冠豸度假酒店优化调整内容

冠豪度假酒店(一期)

总平面调整及说明

现状说明：
项目于2024年12月完成报批工作，并取得工程规划许可证。目前 一期A区已进入施工阶段。

本次调整版14-15#、22-23#、32-33#民宿酒店一层平面图

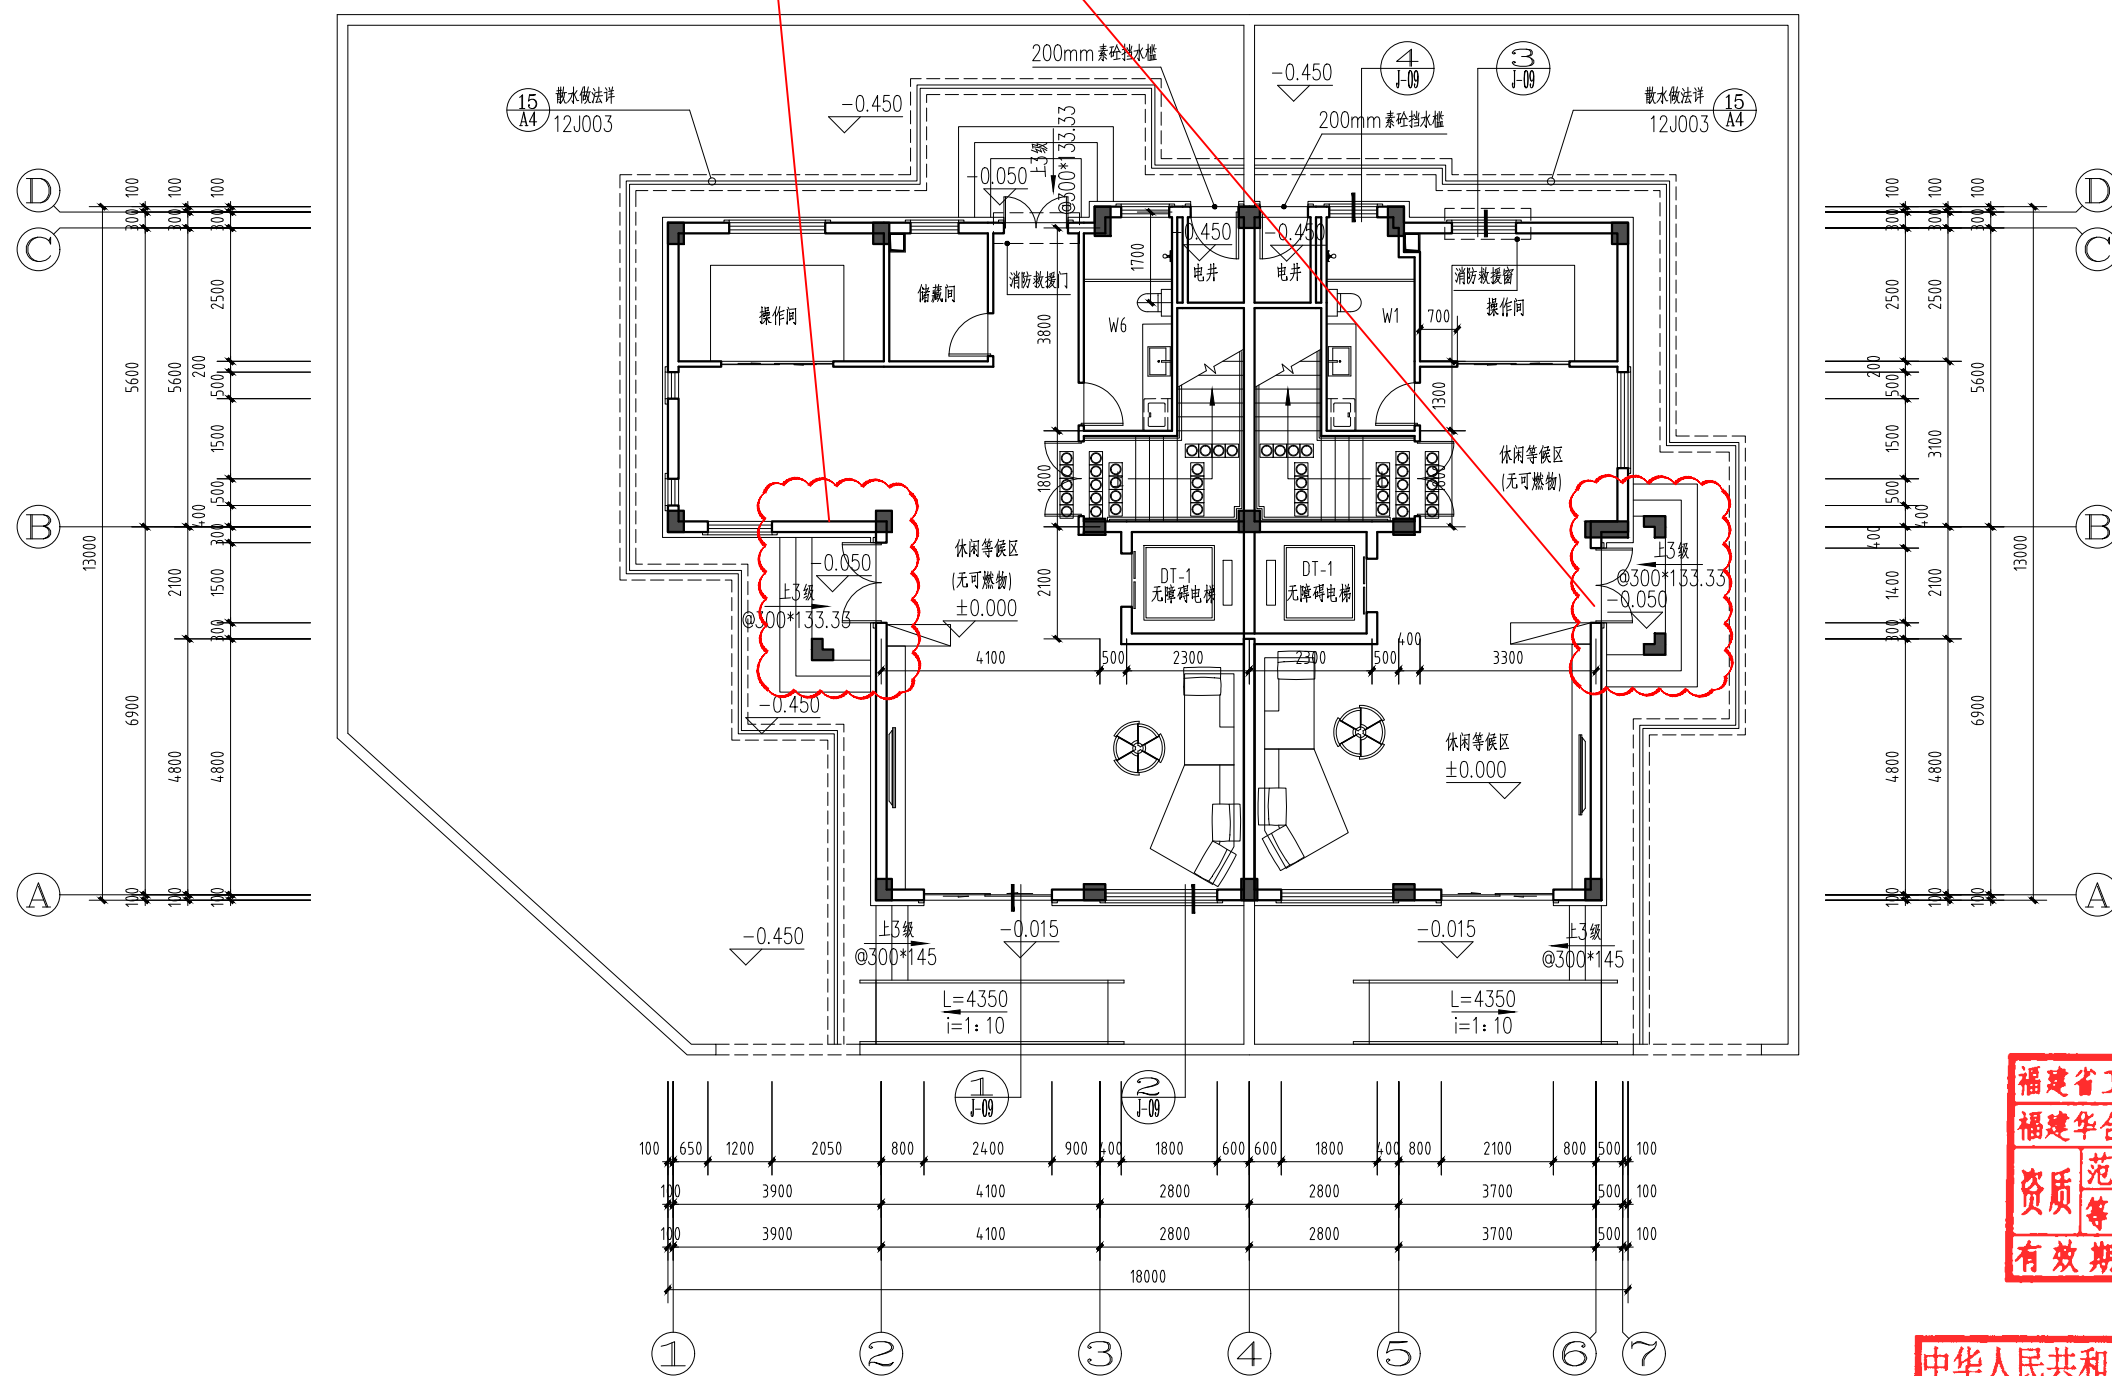
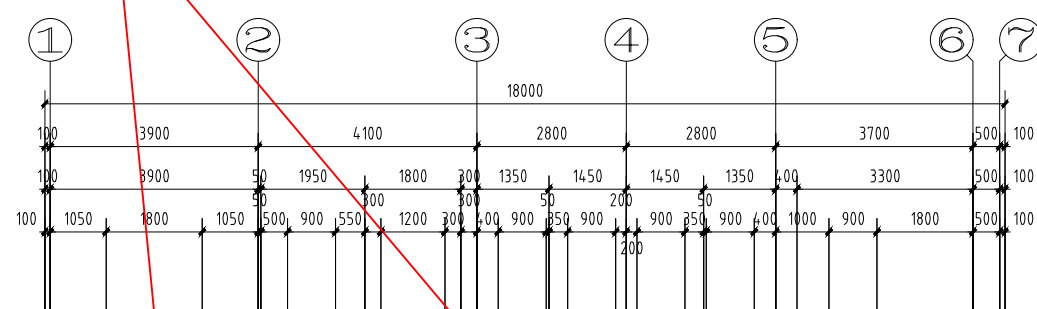
一层民宿入口处增加装饰门柱

本次调整版2-5#民宿酒店一层平面图

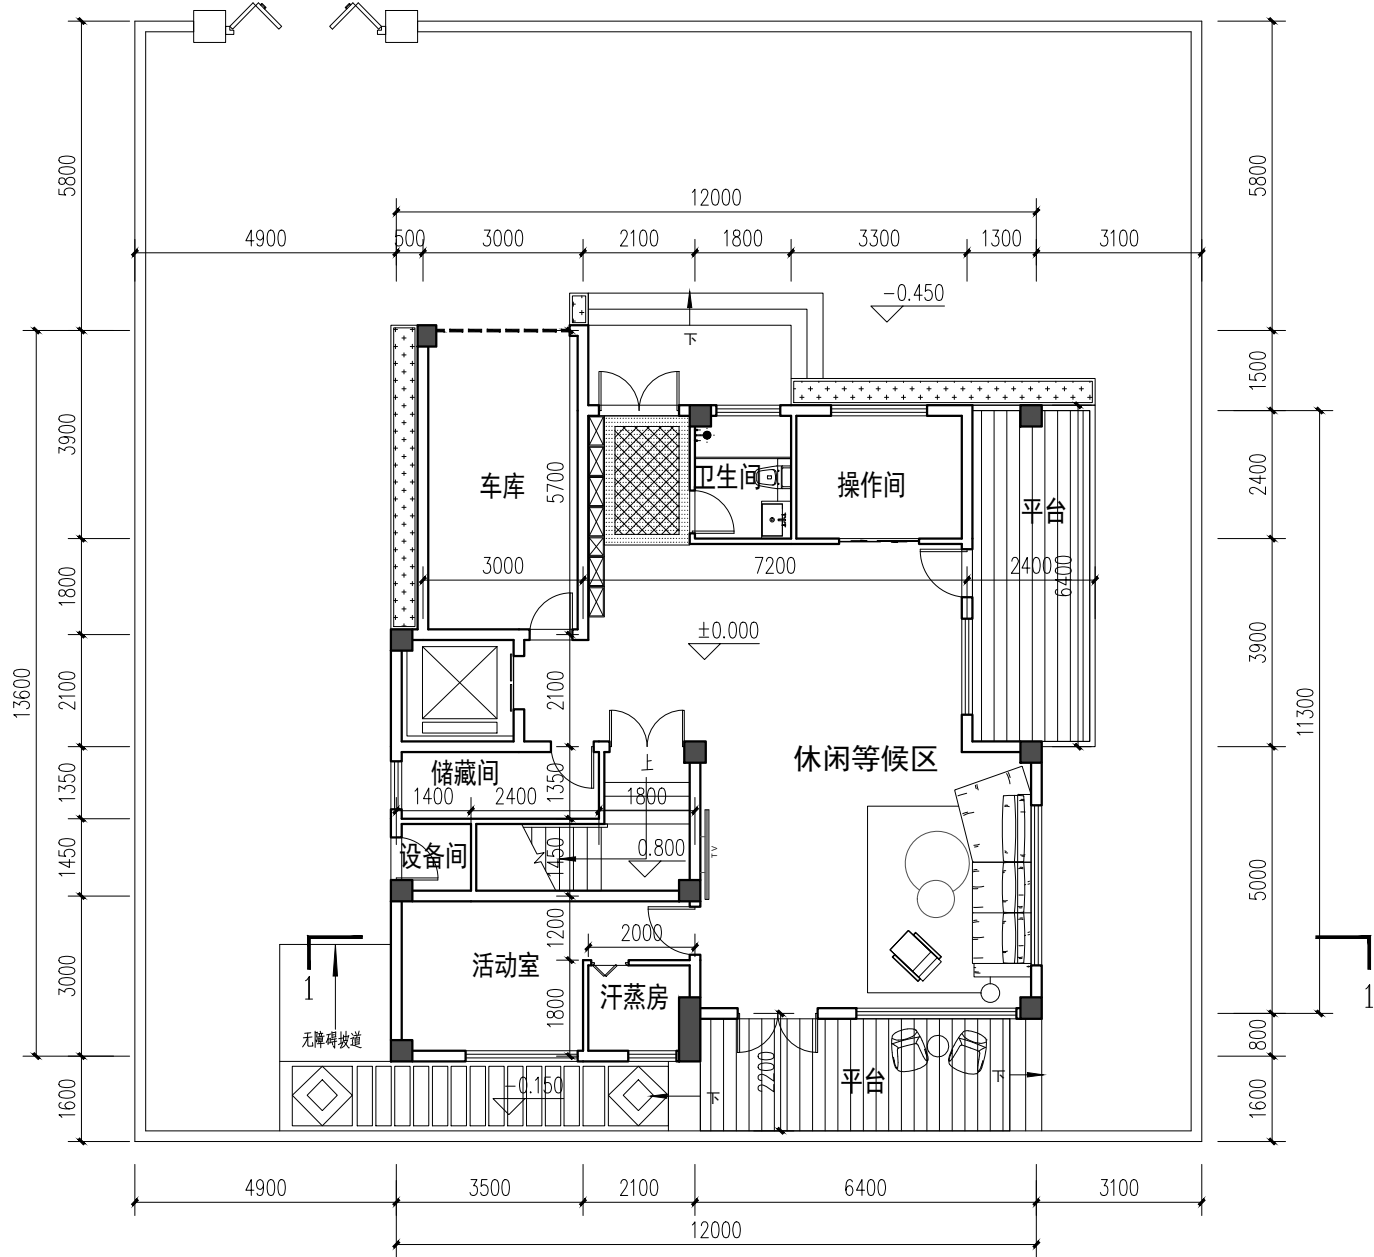
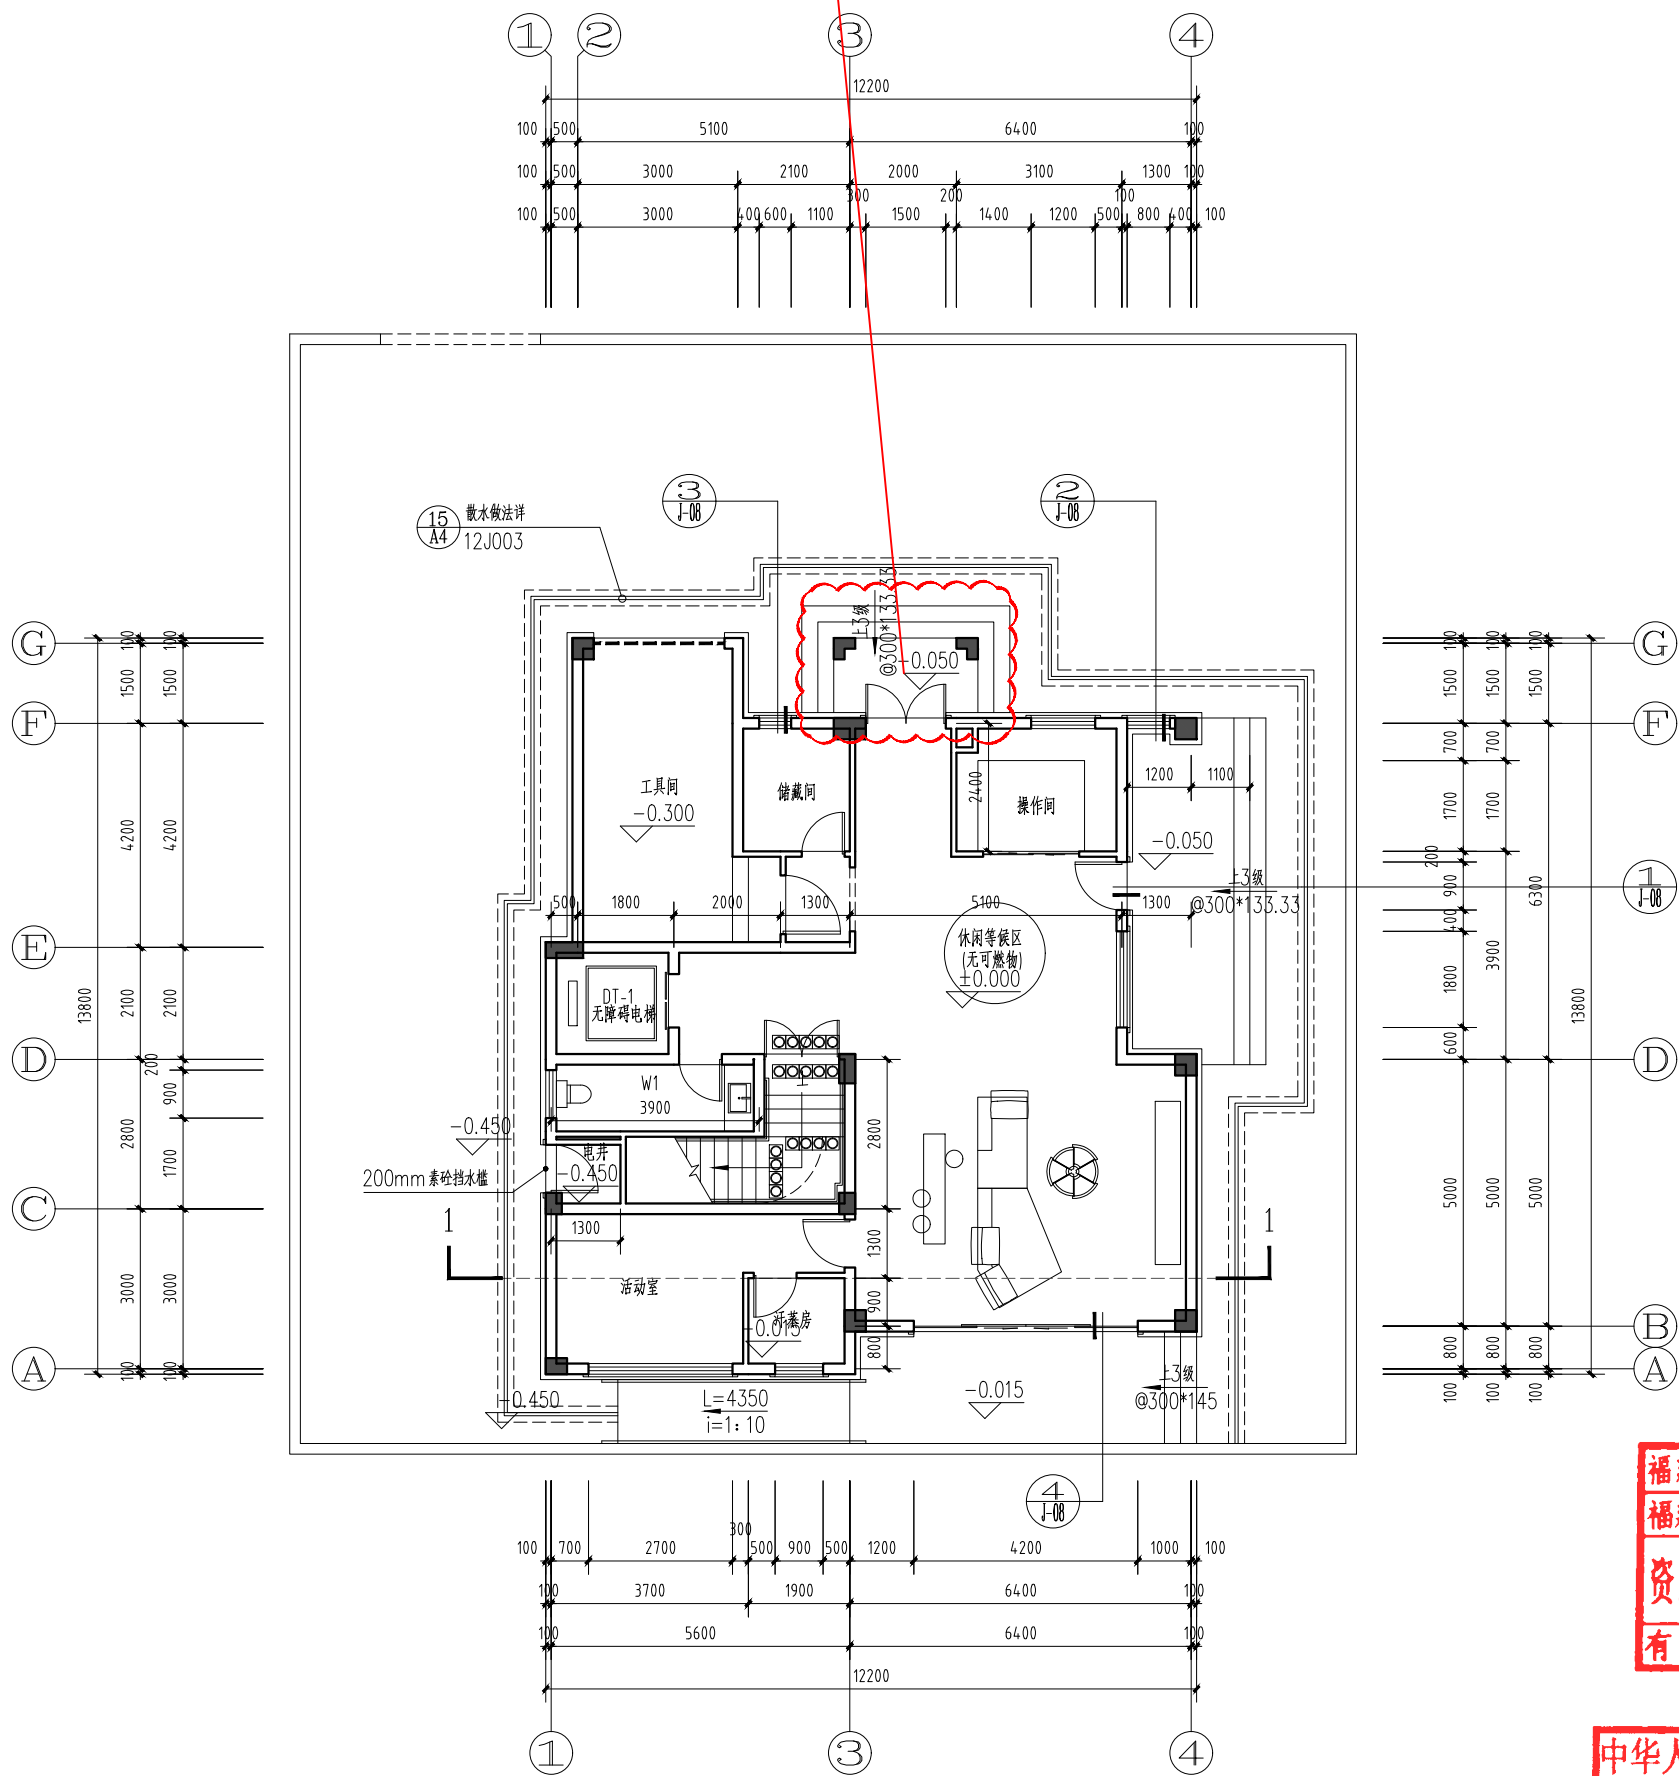
一层民宿入口处增加装饰门柱
